PISCINA

via Dante Alighieri, 47 - Mussolente

SCHEDE TECNICHE PRESTAZIONALI

01

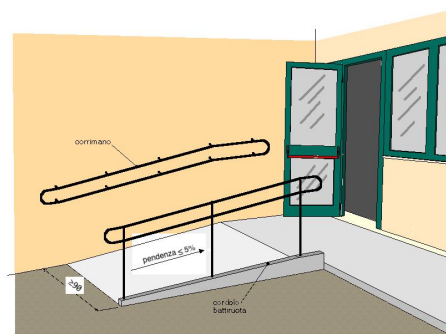
Criticità rilevata
rampa: assenza

Nuova realizzazione di rampa con rivestimento in ceramica per il superamento del dislivello.

La rampa dovrà avere una pendenza longitudinale tale da consentirne l'agevole superamento da parte di tutti (preferibilmente inferiore al 5%), e pendenza trasversale non superiore all'1%. La pavimentazione dovrà essere antisdrucciolevole, uniforme e compatta. La rampa dovrà avere larghezza non inferiore a cm 90 (se possibile larghezza 150 cm) ed essere dotata di cordoli battiruota laterali di altezza non inferiore a cm 10. Per lunghezze superiori a 10 m sarà necessario interrompere la rampa con un piano orizzontale intermedio di dimensioni non inferiori a cm 150x150.

02

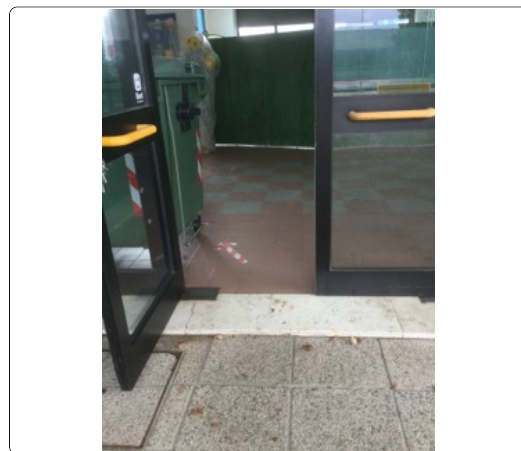
Discontinuità della pavimentazione

Realizzazione di **piccolo raccordo metallico** mediante applicazione di una lamina zigrinata al fine di eliminare il vuoto tra i due piani adiacenti.

03

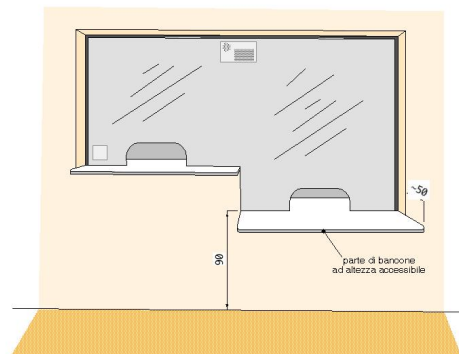
Criticità rilevata
Bancone sportello pubblico: **inadeguato**

Riposizionamento del piano del bancone ad altezza di cm 90 dal pavimento.

Il piano avrà sporgenza di circa cm 50 dalla parete divisoria e sarà privo di parti taglienti e spigoli vivi.

04

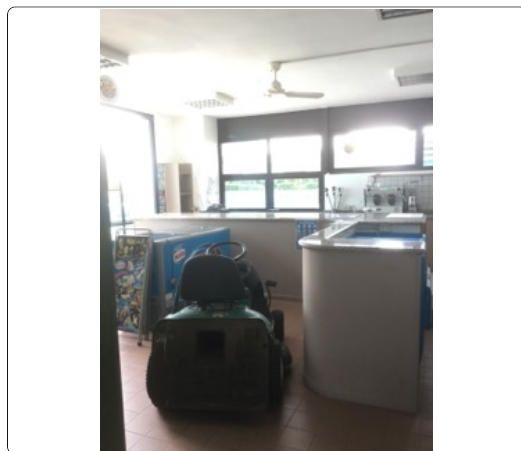
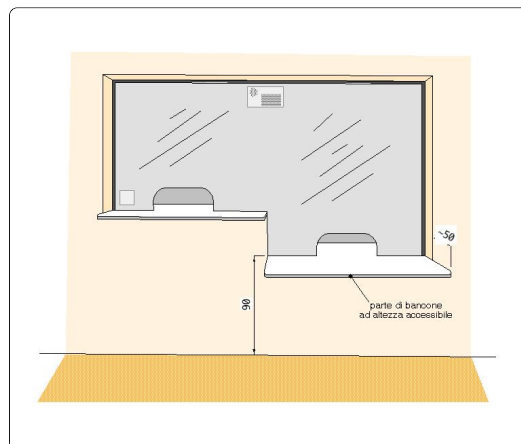
Criticità rilevata
Bancone sportello pubblico: **inadeguato**

Riposizionamento del piano del bancone ad altezza di cm 90 dal pavimento.

Il piano avrà sporgenza di circa cm 50 dalla parete divisoria e sarà privo di parti taglienti e spigoli vivi.

05

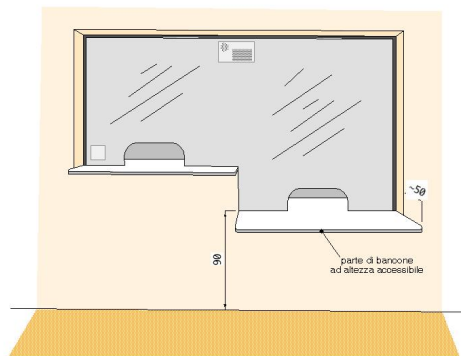
Criticità rilevata
Bancone sportello pubblico: **inadeguato**

Riposizionamento del piano del bancone ad altezza di cm 90 dal pavimento.

Il piano avrà sporgenza di circa cm 50 dalla parete divisoria e sarà privo di parti taglienti e spigoli vivi.

06

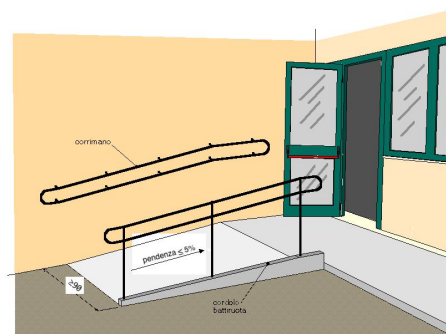
Criticità rilevata
rampa: assenza

Nuova realizzazione di rampa con rivestimento in ceramica per il superamento del dislivello.

La rampa dovrà avere una pendenza longitudinale tale da consentirne l'agevole superamento da parte di tutti (preferibilmente inferiore al 5%), e pendenza trasversale non superiore all'1%. La pavimentazione dovrà essere antisdrucciolevole, uniforme e compatta. La rampa dovrà avere larghezza non inferiore a cm 90 (se possibile larghezza 150 cm) ed essere dotata di cordoli battiruota laterali di altezza non inferiore a cm 10. Per lunghezze superiori a 10 m sarà necessario interrompere la rampa con un piano orizzontale intermedio di dimensioni non inferiori a cm 150x150.

07

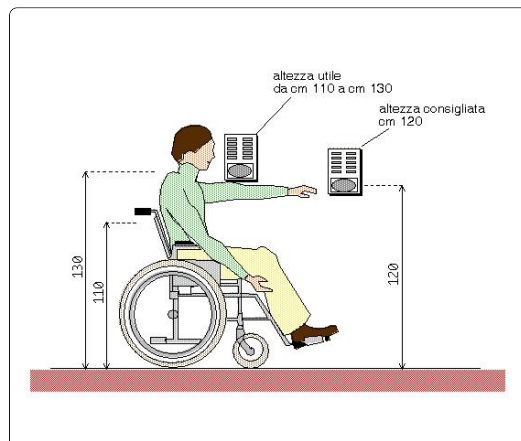
Criticità rilevata
Citofono: **assenza**

Inserimento di impianto citofonico: l'impianto verrà posizionato ad un'altezza compresa tra cm 110 e cm 130 dal piano di calpestio. Sarà preferibilmente dotato di pulsanti in rilievo, con dimensione e colore tali da consentirne un facile utilizzo a persone non vedenti o ipovedenti.

08

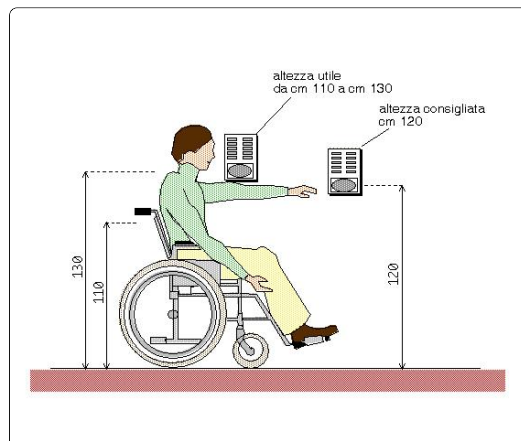
Criticità rilevata
Citofono: **assenza**

Inserimento di impianto citofonico: l'impianto verrà posizionato ad un'altezza compresa tra cm 110 e cm 130 dal piano di calpestio. Sarà preferibilmente dotato di pulsanti in rilievo, con dimensione e colore tali da consentirne un facile utilizzo a persone non vedenti o ipovedenti.

09

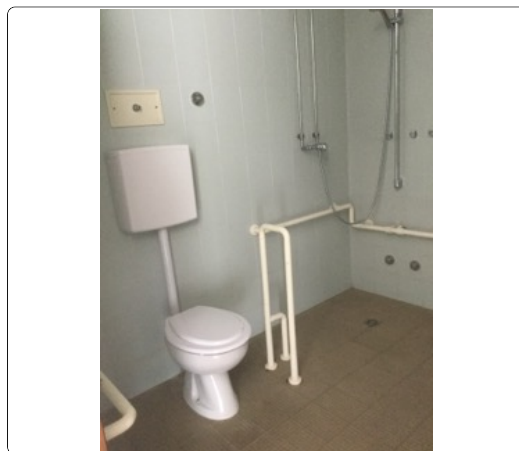
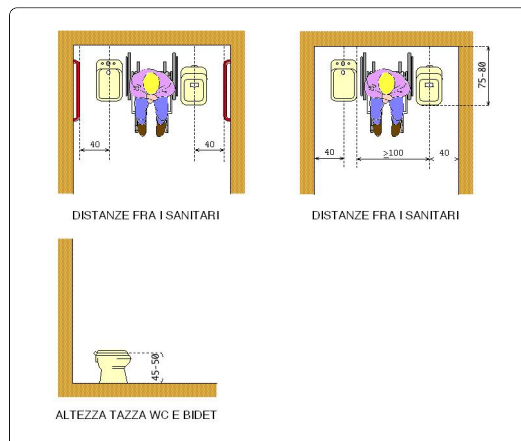
Criticità rilevata
Tazza wc **inadeguata**

Rimozione della tazza wc e inserimento di nuova tazza in posizione adeguata. Lo spazio libero necessario all'accostamento e al trasferimento laterale dalla sedia a ruote alla tazza wc dovrà essere di minimo 100 cm misurati dall'asse del sanitario. Si dovrà garantire: da un lato lo spazio adeguato per l'avvicinamento e la rotazione di una sedia a ruote, dall'altro una distanza tale da consentire a chi usa il wc un agevole appiglio ai corrimani posti sulla parete laterale (l'asse della tazza dovrà distare 40 cm dalla parete laterale o dal corrimano o maniglione di appoggio). La distanza fra il bordo anteriore della tazza e la parete posteriore dovrà essere di 75-80 cm.

L'altezza del piano superiore della tazza, dovrà essere di circa 45 cm dal pavimento.

11

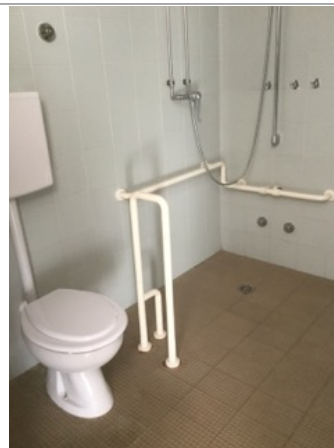
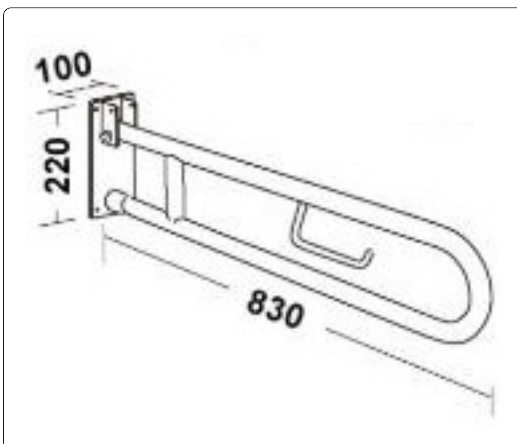
Criticità rilevata
Maniglione: **inadeguato**

Sostituzione di maniglione **ribaltabile** previa rimozione dell'esistente.

Il maniglione sarà posizionato a lato della tazza wc o del bidet, a 40 cm dall'asse della tazza (nel caso non sia presente una parete laterale a tale distanza). Il maniglione avrà una lunghezza di cm 80 e sarà posizionato ad altezza di cm 80 dal piano di calpestio (diametro di 3-4 cm).

12

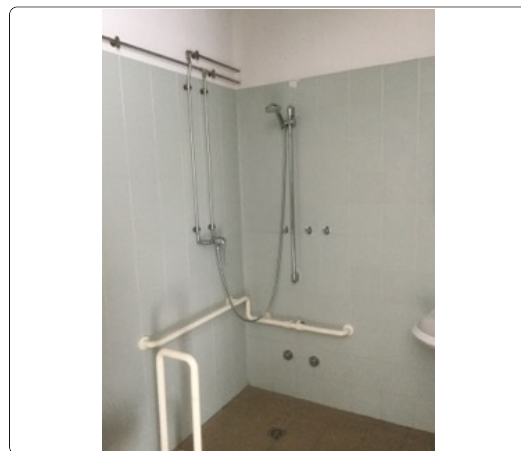
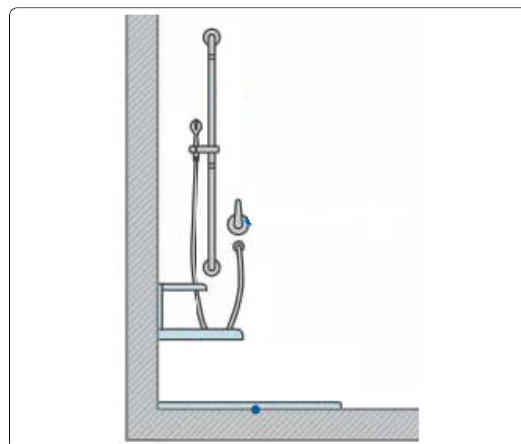
Criticità rilevata
Doccia con accessori mal posizionati.

Riposizionare il saliscendi e il miscelatore di comando in modo tale che sia facilmente usabile da una persona seduta. I comandi devono essere posti sulla parete laterale rispetto alla seduta.

I comandi saranno collocati ad un'altezza di cm. 100/120 da terra, Il saliscendi partirà da un'altezza non superiore a cm. 140 da terra.

13

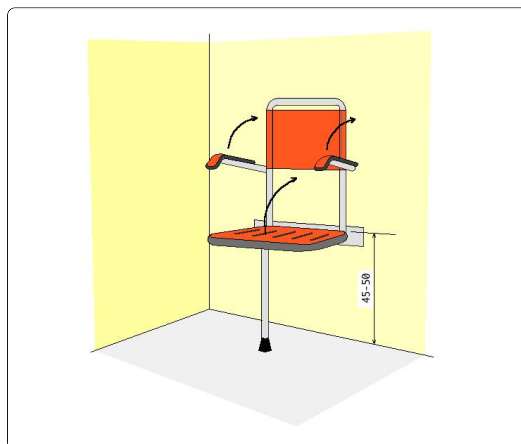
Criticità rilevata
Sedile ribaltabile: **assenza**

Inserimento di sedile ribaltabile per doccia, completo di braccioli ribaltabili e piedi per appoggio a pavimento. Fissato a parete con apposite guide, la seduta avrà dimensioni non inferiori a 40x40 cm e sarà posta a un'altezza compresa tra 45 e 50 cm dal pavimento.

14

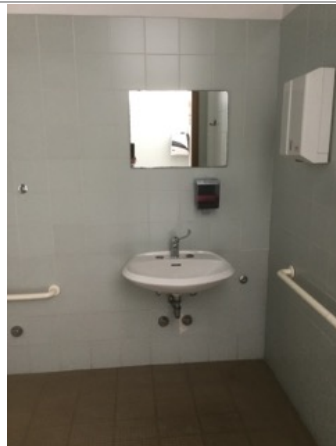
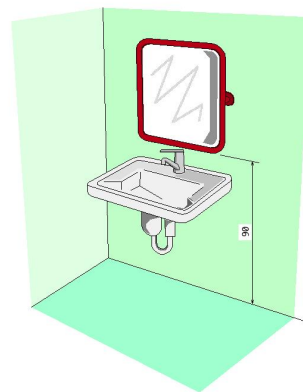
Criticità rilevata
Specchio inadeguato

Inserimento di specchio, previa rimozione dell'esistente. Il nuovo specchio (non oscillante) verrà fissato alla parete ad un'altezza non superiore a cm 90, (10 cm. oltre il sanitario) sino ad una altezza di cm. 190 da terra, in posizione verticale. Tale modalità ne facilita l'uso da parte di tutti: bambini, adulti, ecc... Qualora non si intenda acquistare ma bensì recuperare lo specchio esistente, ricollocarlo sempre, con il margine inferiore, ad un'altezza non superiore a cm. 120 da terra.

Spostare ad altezza cm 80 anche portacarta e portasapone

15

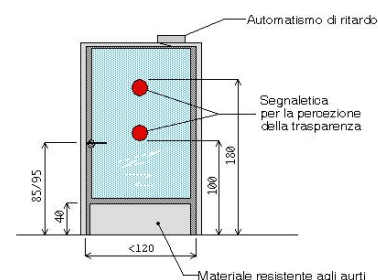
Segnalazione di pericolo dovuto a trasparenze di porte o pareti: **assenza**

Applicazione di bollone colorato in materiale plastico adesivo (vetrofania) per l'individuazione di pareti o porte vetrate trasparenti, inserito ad un'altezza compresa tra cm 100 e 180 dal piano di calpestio. La vetrofania si rende utile per la segnalazione in genere di eventuali pericoli posti ortogonalmente al senso di marcia e non percepiti dalle persone con il visus ridotto.

16

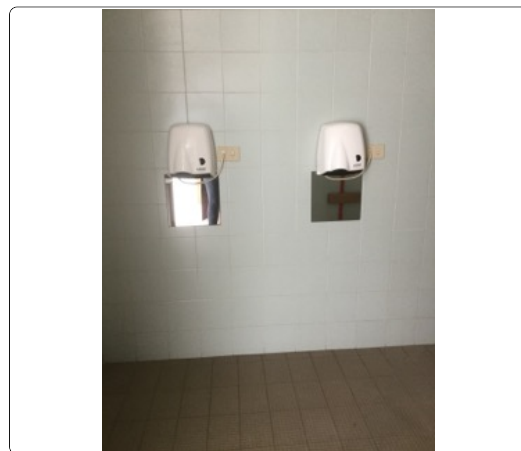
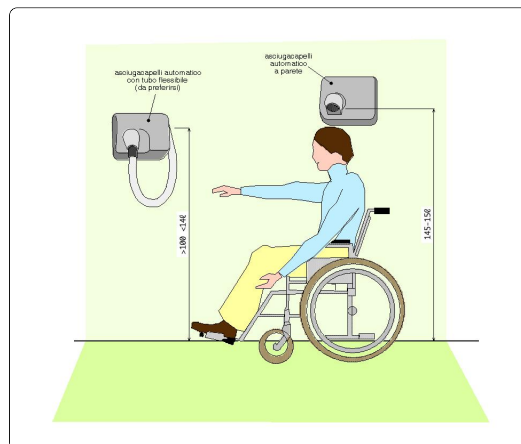
Criticità rilevata
asciugacapelli inadeguato

Inserimento di nuovo asciugacapelli (previa rimozione dell'esistente) ad azionamento automatico, per ambienti sportivi, dotato di tubo per il getto dell'aria manovrabile e flessibile posto ad un'altezza compresa tra cm 100 e cm 140 dal pavimento.

18

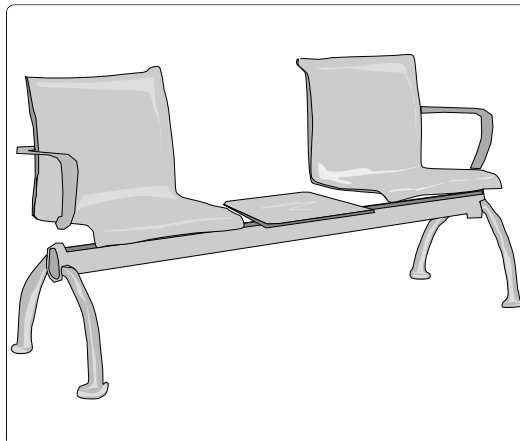
Criticità rilevata
Assenza di sedute

Inserimento di sedute con braccioli alti 20-25 cm sopra il livello di seduta, estesi oltre il margine frontale per facilitare le persone anziane.

- altezza 42 cm ca.;
- profondità 40-50 cm;
- braccioli alti 20-25 cm sopra il livello di seduta, estesi oltre il margine frontale;
- schienale inclinato (10°), come il piano di seduta (5°), per aiutare l'utente ad alzarsi;
- profondità dello spazio vuoto sotto la sedia ≥ 10 cm per permettere di puntare le gambe quando ci si alza;
- carico almeno 115 Kg (per posto di seduta).

Le gambe d'appoggio non dovranno ostacolare l'accostamento di una sedia a ruote, per il quale si dovrà inoltre prevedere uno spazio libero di almeno 110 x 90 cm adiacente alla seduta stessa

19

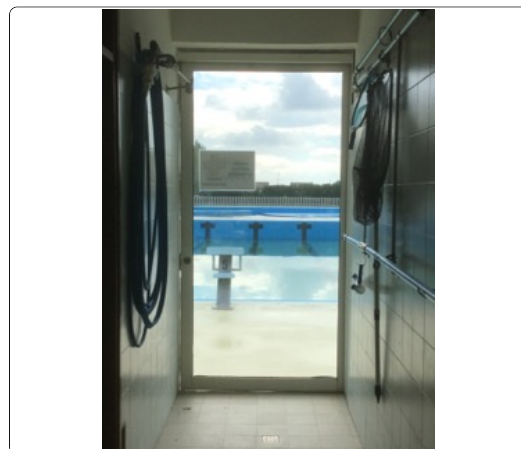
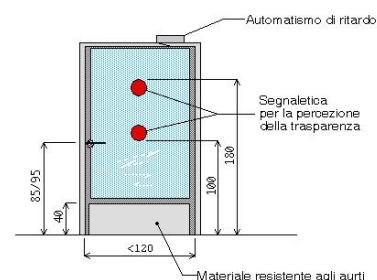
Segnalazione di pericolo dovuto a trasparenze di porte o pareti: **assenza**

Applicazione di bollone colorato in materiale plastico adesivo (vetrofanìa) per l'individuazione di pareti o porte vetrate trasparenti, inserito ad un'altezza compresa tra cm 100 e 180 dal piano di calpestio. La vetrofanìa si rende utile per la segnalazione in genere di eventuali pericoli posti ortogonalmente al senso di marcia e non percepiti dalle persone con il visus ridotto.

20

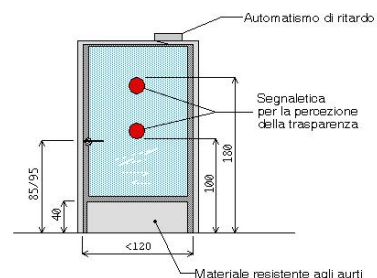
Segnalazione di pericolo dovuto a trasparenze di porte o pareti: **assenza**

Applicazione di bollone colorato in materiale plastico adesivo (vetrofanìa) per l'individuazione di pareti o porte vetrate trasparenti, inserito ad un'altezza compresa tra cm 100 e 180 dal piano di calpestio. La vetrofanìa si rende utile per la segnalazione in genere di eventuali pericoli posti ortogonalmente al senso di marcia e non percepiti dalle persone con il visus ridotto.

21

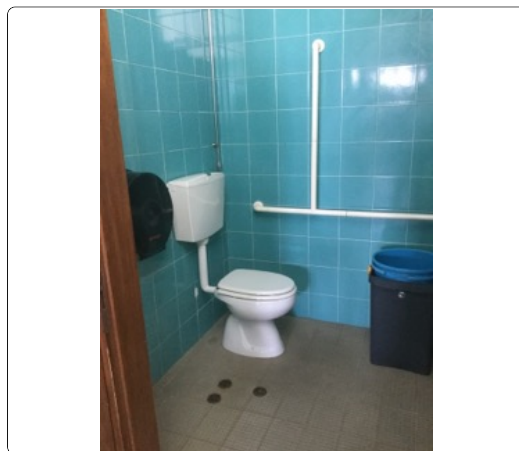
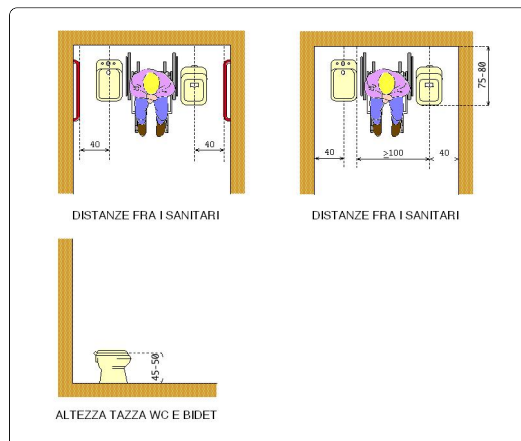
Criticità rilevata
Tazza wc **inadeguata**

Rimozione della tazza wc e inserimento di nuova tazza in posizione adeguata. Lo spazio libero necessario all'accostamento e al trasferimento laterale dalla sedia a ruote alla tazza wc dovrà essere di minimo 100 cm misurati dall'asse del sanitario. Si dovrà garantire: da un lato lo spazio adeguato per l'avvicinamento e la rotazione di una sedia a ruote, dall'altro una distanza tale da consentire a chi usa il wc un agevole appiglio ai corrimani posti sulla parete laterale (l'asse della tazza dovrà distare 40 cm dalla parete laterale o dal corrimano o maniglione di appoggio). La distanza fra il bordo anteriore della tazza e la parete posteriore dovrà essere di 75-80 cm.

L'altezza del piano superiore della tazza, dovrà essere di circa 45 cm dal pavimento.

23

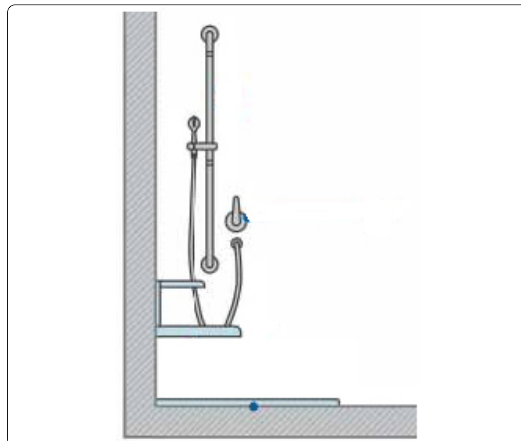
Criticità rilevata
Doccia con accessori mal posizionati.

Riposizionare il saliscendi e il miscelatore di comando in modo tale che sia facilmente usabile da una persona seduta. I comandi devono essere posti sulla parete laterale rispetto alla seduta.

I comandi saranno collocati ad un'altezza di cm. 100/120 da terra, Il saliscendi partirà da un'altezza non superiore a cm. 140 da terra.

24

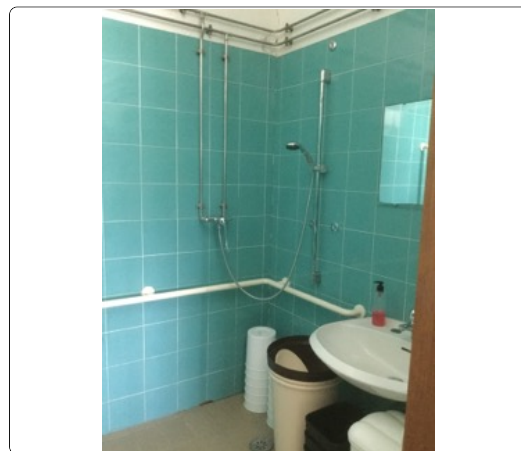
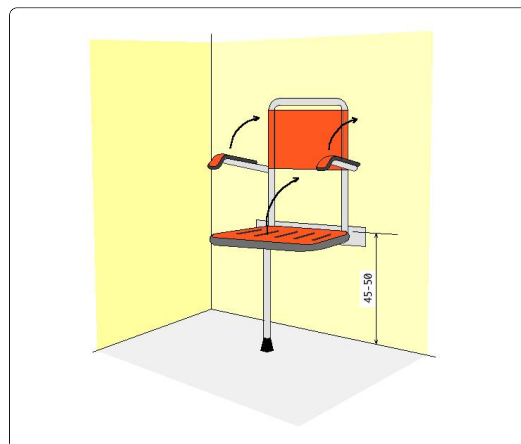
Criticità rilevata
Sedile ribaltabile: **assenza**

Inserimento di sedile ribaltabile per doccia, completo di braccioli ribaltabili e piedi per appoggio a pavimento. Fissato a parete con apposite guide, la seduta avrà dimensioni non inferiori a 40x40 cm e sarà posta a un'altezza compresa tra 45 e 50 cm dal pavimento.

25

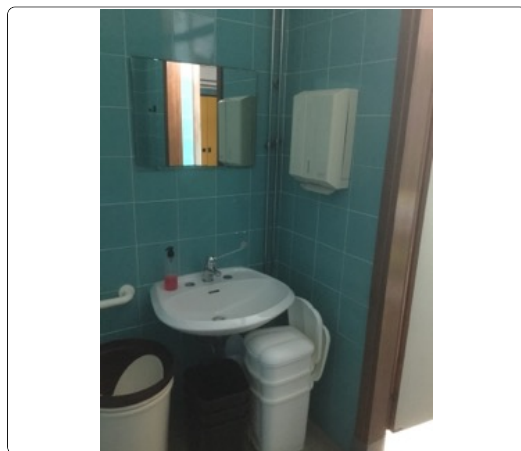
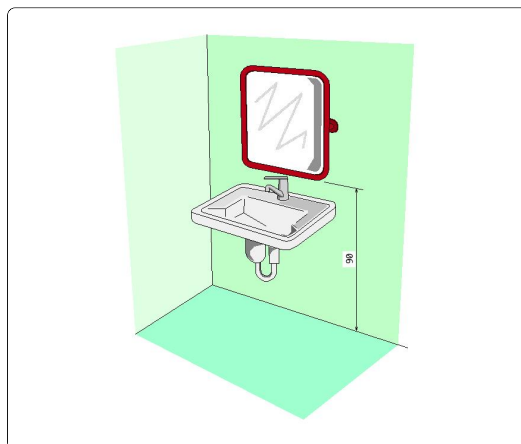
Criticità rilevata
Specchio inadeguato

Inserimento di specchio, previa rimozione dell'esistente. Il nuovo specchio (non oscillante) verrà fissato alla parete ad un'altezza non superiore a cm 90, (10 cm. oltre il sanitario) sino ad una altezza di cm. 190 da terra, in posizione verticale. Tale modalità ne facilita l'uso da parte di tutti: bambini, adulti, ecc... Qualora non si intenda acquistare ma bensì recuperare lo specchio esistente, ricollocarlo sempre, con il margine inferiore, ad un'altezza non superiore a cm. 120 da terra.

Spostare ad altezza cm 80 anche portacarta e portasapone

26

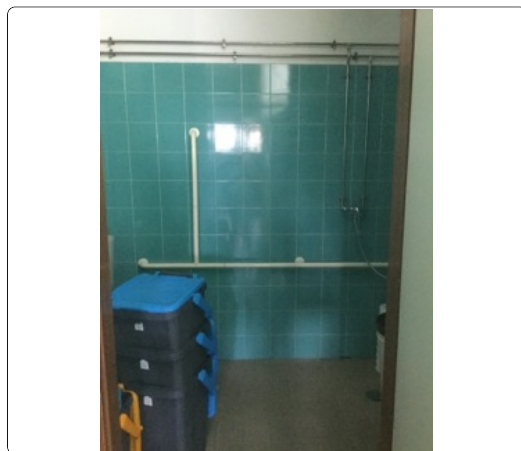
Criticità rilevata
Fasciatoio: **assenza**

Inserire all'interno del bagno un fasciatoio ribaltabile a parete.

27

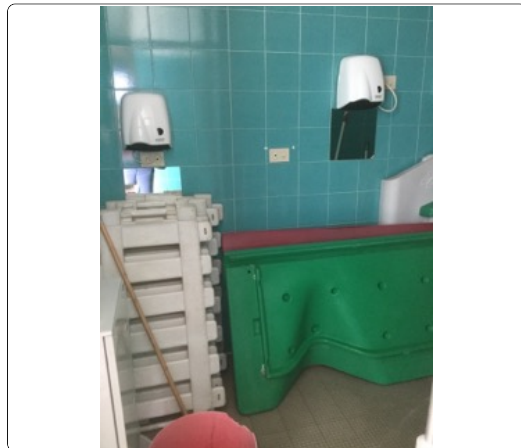
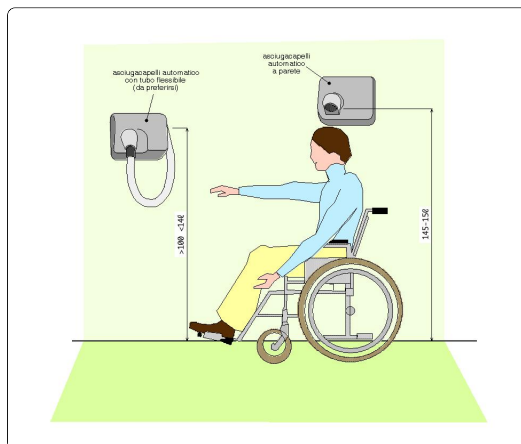
Criticità rilevata
asciugacapelli inadeguato

Inserimento di nuovo asciugacapelli (previa rimozione dell'esistente) ad azionamento automatico, per ambienti sportivi, dotato di tubo per il getto dell'aria manovrabile e flessibile posto ad un'altezza compresa tra cm 100 e cm 140 dal pavimento.

28

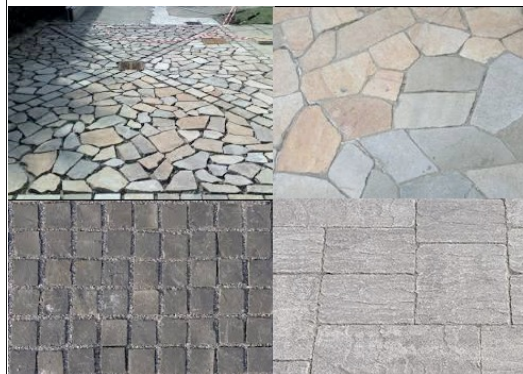
Presenza di sconnessioni, buche isolate, deformazioni della
pavimentazione esterna o assenza di porzioni di essa.

Adeguamento della pavimentazione dissestata tramite
**demolizione e rifacimento del tappetino d'usura o
sostituzione di parte di essa**, con finitura tale da rendere il
piano di calpestio perfettamente complanare e raccordato
adeguatamente alla pavimentazione esistente.

Occorre fare una buona rasatura della finitura superficiale per evitare di
creare altre criticità sulla pavimentazione per le persone con difficoltà
motorie.

Sostituire anche 12 scarichi/pozzetti

29

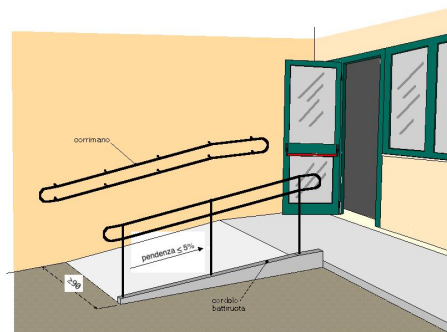
Criticità rilevata
rampa: assenza

Nuova realizzazione di rampa, con rivestimento in gomma civile liscia, per il superamento del dislivello. La rampa dovrà avere una pendenza longitudinale tale da consentirne l'agevole superamento da parte di tutti (preferibilmente inferiore al 5%), e pendenza trasversale non superiore all'1%. La pavimentazione dovrà essere antisdrucciolevole, uniforme e compatta. La rampa dovrà avere larghezza non inferiore a cm 90 (se possibile larghezza 150 cm) ed essere dotata di cordoli battiruota laterali di altezza non inferiore a cm 10. Per lunghezze superiori a 10 m sarà necessario interrompere la rampa con un piano orizzontale intermedio di dimensioni non inferiori a cm 150x150.

Scivolo dentro la piscina per renderla accessibile
